**Abstimmungen zwischen Feuerwehr Ludwigshafen, Brandschutzgutachter und Bauherr:**

**Astrid Lindgren Schule**  
 Ruchheim

**Brandschutzmaßnahmen**  
 Baueingabeplanung

**AE 02.01**

**Grundriss OG**  
 M 1:100

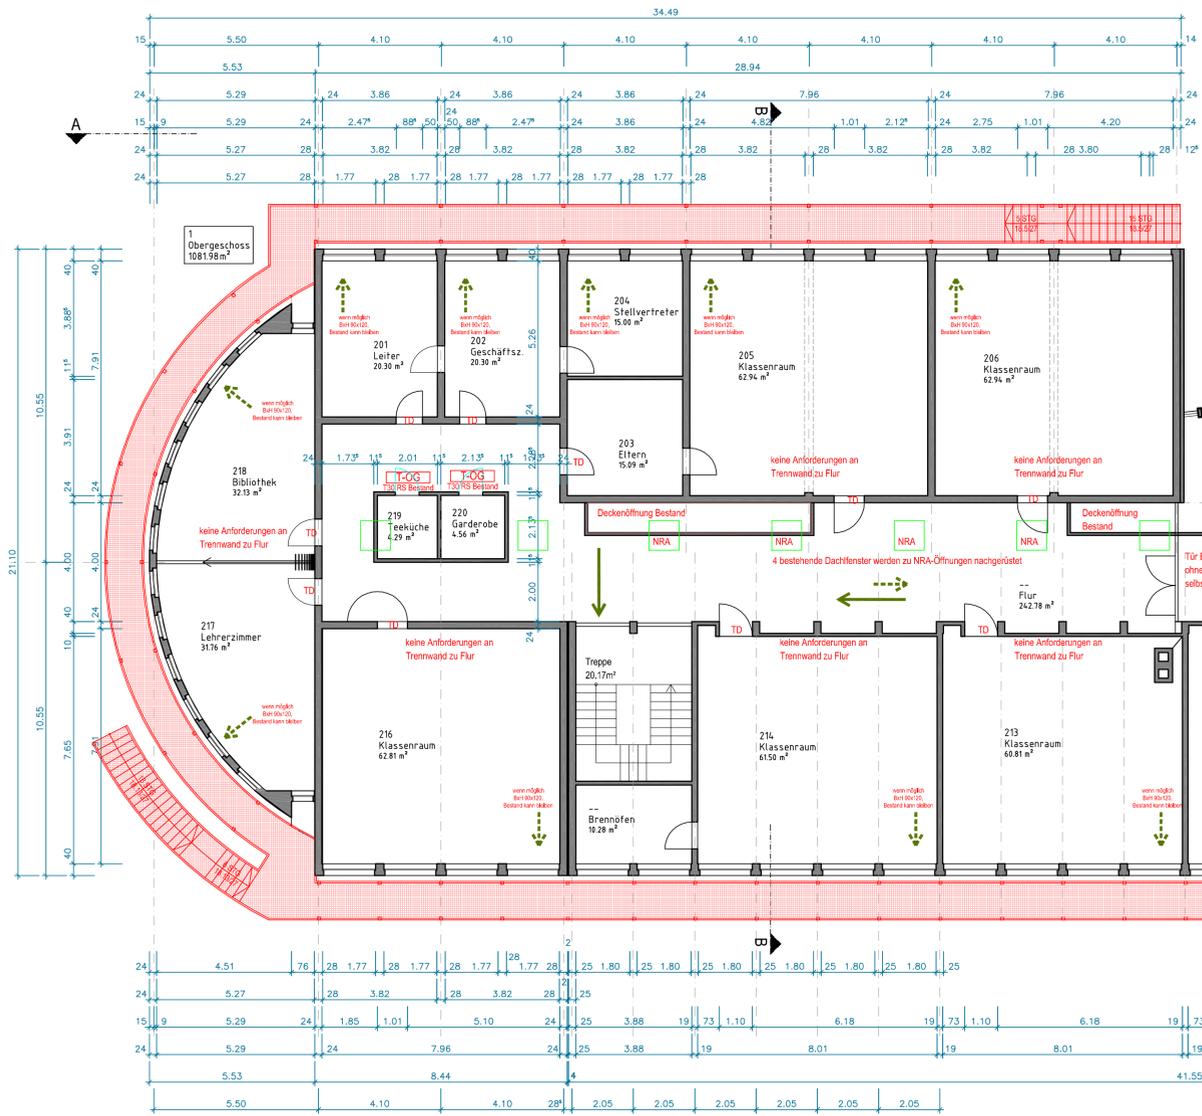
**Brandmeldeanlage**  
 Gemäß Forderung der Feuerwehr ist eine flächendeckende Brandmeldeanlage ohne Aufschaltung zur Feuerwehr zu installieren  
 Aussage Herr Michlisen: Die Dachkonstruktion aus Holz mit Holzverkleidung im Obergeschoss kann ohne Brandschutzmaßnahmen bleiben.  
 Dies wird über den Einbau flächendeckenden Brandmeldeanlage kompensiert

**Räume mit erhöhter Brandgefährdung**  
 Räume mit erhöhter Brandgefährdung (z. B. Heizungs- und Verteilerraum, Lagerräume, Lehmmitelräume), müssen mit mindestens feuerhemmenden Wänden und feuerhemmenden Rauchschutztüren (T 30-RS) ausgeführt werden.  
 Türen zu Räumen mit erhöhter Brandgefährdung dürfen nach innen aufschlagen.  
 Diese Erleichterung wird durch die Feuerwehr akzeptiert, da im Gebäude eine flächendeckende Brandmeldeanlage angeordnet wird.

**Garderober in den notwendigen Fluren**  
 Als Erleichterung können Garderoben in den notwendigen Fluren verbleiben.  
 Diese Erleichterung wird durch die Feuerwehr akzeptiert, da im Gebäude eine flächendeckende Brandmeldeanlage angeordnet wird.

Aussage Herr Michlisen: Grundsätzlich müssen notwendige Flure nach LBauO ausgestattet werden, im vorliegenden Fall können die Wände im Bestand bleiben.  
 Die Oberlichter im Erdgeschoss können verbleiben

**Notwendige Treppenträume**  
 Der notwendige Treppenraum an der Südseite des Schulgebäudes muss baulich nicht zwischen Erdgeschoss und Obergeschoss getrennt werden.  
 Der Haupttreppenraum (mittig des Schulgebäudes) kann verbleiben, wenn folgenden Maßnahmen beachtet und umgesetzt werden:  
 - Alle angrenzenden Türen müssen mindestens selbstschließend ausgeführt sein  
 - Eine Rauchabzugsöffnung (von = 5 % der Grundfläche  $\phi > 1 \text{ m}^2$ , an oberste Stelle des Treppenraumes) ist anzurorden  
 - Der Treppenraumbereich muss brandstiftfrei (mobilen Brandlasten, wie z. B. Ausstellungstücken) gehalten werden  
 - Die vorhandenen Türen im Erdgeschoss und Obergeschoss zu den angrenzenden Fluren können verbleiben

**Flure**  
 Als jeweils zweiter Rettungsweg sind im Obergeschoss jeweils Außenstege anzurorden.  
 Diese Außenstege müssen aus nichtbrennbaren Baustoffen (A) bestehen, können allerdings mit Gitterrostauflächchen versehen werden. Breite = 1,2 m.  
 Aus den einzelnen Klassenräumen ist jeweils ein Rettungsfenster zu definieren und entsprechend zu kennzeichnen („Notausstieg“).

**Weitere Festlegungen**  
 Aus der Turnhalle muss eine Tür direkt ins Freie angeordnet werden.  
 Die Flucht- und Rettungssituation im Bereich des „Hortgebäudes“ ist in Ordnung.  
 Eine Feuerwehrrückführung der Schule ist nicht notwendig.
